国际货协附件 3 《货物装载和加固技术条件》 的修改和补充事项

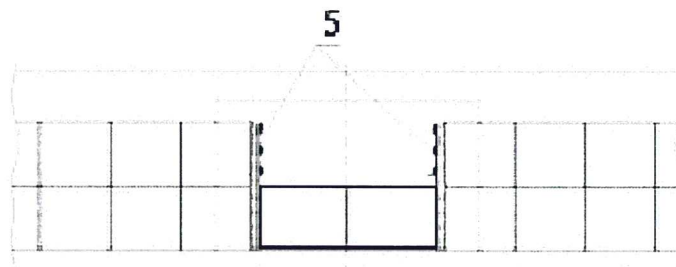
3. 《技术条件》第三章第 15.15 项第一段表述如下：

《15.15. 在敞车内用一套由 2 个金属托盘组成的设备装载和加固带钢和钢带，按照国家包装标准要求打包成卷钢，其外径为 1000mm 至 1500 mm

(含)、宽度为800mm至1500 mm(含)、重量为4t至16t(含)(带包装和无包装)。金属托盘按扎波罗热钢铁股份公司 П К 02031.079.0Г 图纸生产。》

将宽度大于30 mm的钢带用金属带包装成宽度为800至1500mm(含)的卷钢,根据国家GOST3560“捆扎钢带”标准,金属带宽度不小于30mm和厚度上:软带—1.5-2.0mm,硬带—0.8-2.0mm或横截面不小于 1.3×24.7 mm的聚酯带捆扎。

4.5. 图16补充3个新示意图:“Г”

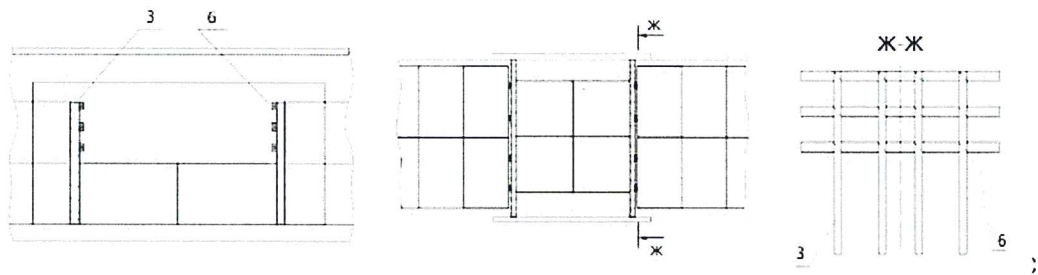
“...止推构件(图15В、15Г、15И、15К)...”字样后补充“...挡板(图15Н)...”;

4.2. 图15中补充一个新的示意图:“Н”

4.3 对第3.1.4项图15下方标注补充如下表述:
“...5—挡板”;

4.4. 第3.1.4项补充新的第四段,表述如下:

“挡板(图16Г)由截面不小于 100×100 mm的立柱和截面不小于 40×100 mm的支撑板制成。支撑板用直径至少为4毫米的钉子与立柱固定,每个结合处至少有两个钉子。”

4.6. 在图16名称中“止推构件”字样后补充文本“...，挡板”；

4.7. 第3.1.4项补充第9（倒数第二段）段：

挡板（图15H）用于非顶层箱柜、捆包纵向加固，在此种情况下：

— 挡板上立柱的最少使用数量由上层一组围挡货物的重量确定：重量不超过3吨为4根立柱，重量不超过5吨为6根立柱；

— 支撑板数量不得少于2块；

— 立柱高度应该不低于装载高度；

— 支撑板长度应该不短于上层装载宽度；

— 上层货物高度不应该超过下层货物高度。

立柱在挡板上的布置应参考沿车厢宽度的货物装载行数，以便货物每行至少有一个立柱位于该行纵轴上，而如果货物每行有一个以上立柱，则应相对于货物行端起所有立柱之间等距离设置。
